ふれあい庁舎

Vol.5

パブリックコメントの実施結果の公開

パブリックコメントの実施結果-1

1階 エントランスホール・駐車場・開放ゾーン (市民ギャラリー・カフェ)

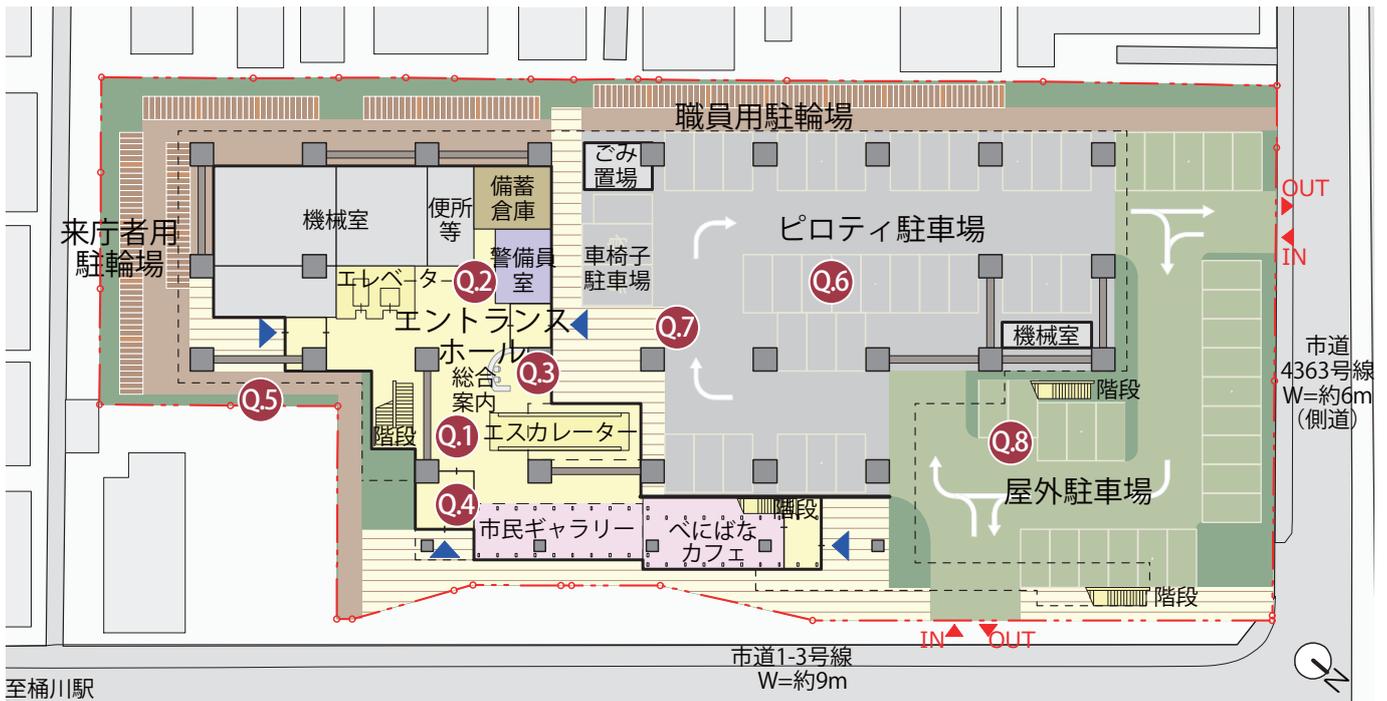
Q.1 高齢者にとって、市役所窓口が2階なのは不便。外からそのまま窓口にいけるようにするべき。

Q.2 1階エントランスホールで証明書等の受領ができるのか。

Q.3 1階の案内では執務環境が見えずに、来庁者に不安が残る。各フロアに案内を置く必要性も出てくる。

Q.4 一般市民の来庁動線が、狭い空間に無理やり納められている。

Q.5 お年寄りが、このような動線で自転車を止められるのか。

Q.6 たった35台のために1階を駐車場とし2階以上を執務室にするのはもったいない。

Q.7 1階が免震構造になっていないが、本当に首都直下型地震でも大丈夫か。

2階へは、エレベーター・階段・エスカレーターで移動できる計画です。また1階に総合案内を設置します。

自動交付機の設置を検討します。

1階に総合案内を設置し、来庁者の多い2階にはコンシェルジュを配置します。

来庁者が移動しやすい広さを検討します。

駐輪場までの動線の幅員を出来るだけ広く確保できるように検討します。

建設費の削減と駐車場の使いやすさから1階を駐車場としました。

耐震構造でも、防災拠点として十分な強度を確保した計画です。

5階 議会

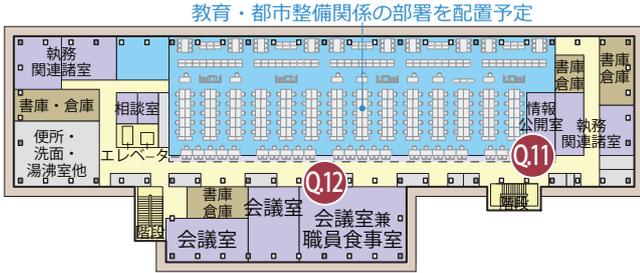
Q.9 議場は多目的に利用できるのか。

Q.10 新庁舎では、市民は富士山を眺めることが出来ないのか。

議会と協議を行いながら検討します。

富士山を望むスペースを設けます。

3階 執務室(窓口)・市長室・災害対策本部

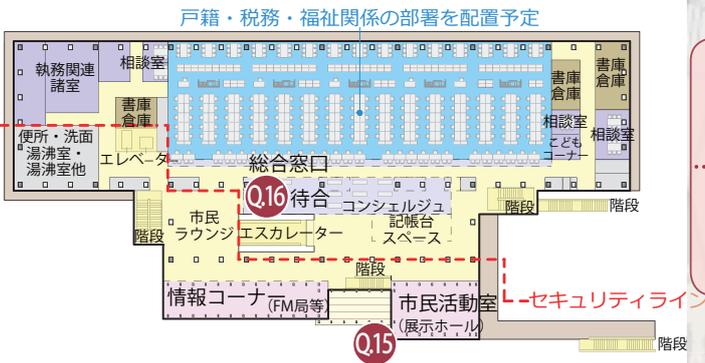
Q.13 執務室・市長室などは適切な広さか。

Q.14 執務室の市民スペース(あわい黄色の部分)が狭く感じる。

職員数等を考慮しても決して広くないスペースとなっています。

車椅子でも移動しやすい広さを確保した計画です。
